PP+30%GF(TC 90-GF30)			安吉尔 ANGEL
版 次	更改文件号	分 区	签 名	年\月\日				
设 计	蔡文杰 2024/10/11	审 核			比例	重 量 g	版 本	J3608-ROC120-Z1-4
会 签					1:2	63±2	V0.0	转接头
标准化		批 准			共 页	第 页

1. 图纸基本信息

图号： 1765355663615
名称： 正样本-J3608-ROC120转接头总成
版本： 1.0
上传时间： 2025-12-10 16:34:23
检测时间： 2025-12-10 16:35:05

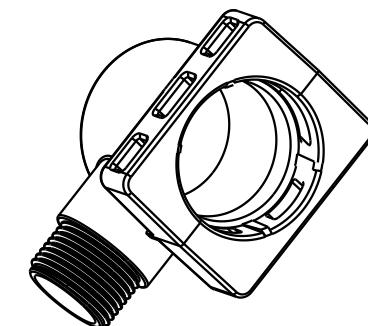
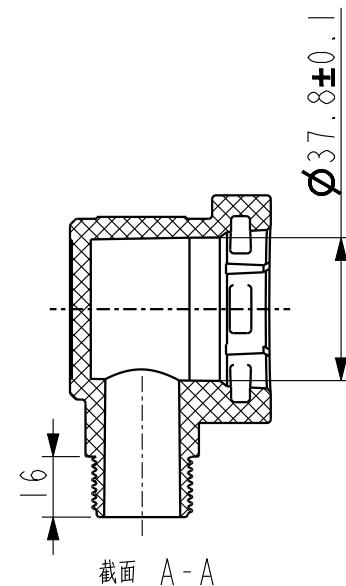
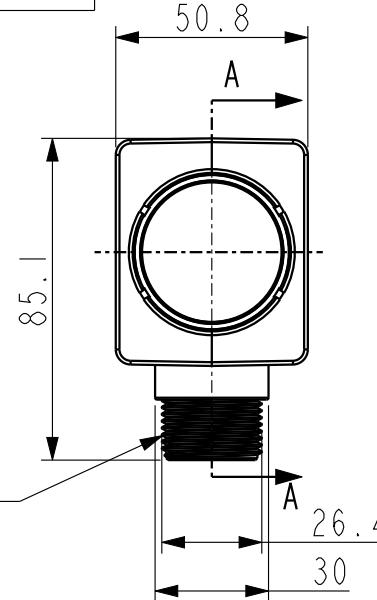
检测项目	检测结果	发现内容	位置描述	修改建议
尺寸未精确到十分位，公差标注不符合精确度要求，公差管控值未低于未注公差表	不符合	存在尺寸（如 376 ± 0.8 ），尺寸为整数，公差为十分位，未按 376.0 ± 0.8 标注，且公差管控值未低于未注公差表	图纸尺寸标注区域	将尺寸标注为 376.0 ± 0.8 ，确保公差精确度与尺寸一致，并核对未注公差表后调整公差值
尺寸未精确到十分位，与公差精确度不一致	不符合	尺寸标注如 376 ± 0.8 ，尺寸为整数，公差为十分位，未保持精确度一致	图纸尺寸标注区域	将尺寸标注为 376.0 ± 0.8 ，使尺寸和公差都精确到十分位
未标注" \triangle "符号，数量不足1个	不符合	图纸中无尺寸标注带" \triangle "符号	图纸所有尺寸标注区域	在关键尺寸前标注" \triangle "符号，如 $\triangle376.0\pm0.8$ 等
技术要求包含规则4禁止的条款	不符合	技术要求中包含"标注公差的尺寸是需要检验的重要尺寸"和"产品颜色为白色、外观颜色应于封样颜色一致"等内容	图纸左下角技术要求区域	修改技术要求内容，删除禁止条款
人员信息完全缺失	不符合	标题栏人员信息区域（设计、审核、标准化、批准等）无填写内容	图纸右下角标题栏人员信息区域	填写设计、审核、标准化、批准等人员信息
未注公差表缺失	不符合	图纸中未找到未注公差表	图纸右上角或右下角	在图纸右上角或右下角添加未注公差表
存在安吉尔LOGO标识	符合	图纸右下角有"安吉尔ANGEL"标识	图纸右下角标题栏	无
图号栏已填写	符合	标题栏图号栏填写了"J3608-ROC120-Z1-4"	图纸右下角标题栏图号栏	无
名称栏已填写	符合	标题栏中文名称栏填写了"转接头"	图纸下方标题栏名称栏	无
材料栏已填写	符合	标题栏材料栏填写了"PP + 30%GF (TC 90 - GF 30)"	图纸下方标题栏材料栏	无
版本栏已填写	符合	标题栏版本栏填写了"V0.0"	图纸下方标题栏版本栏	无
重量栏已填写	符合	标题栏重量栏填写了"63±2"	图纸下方标题栏重量栏	无
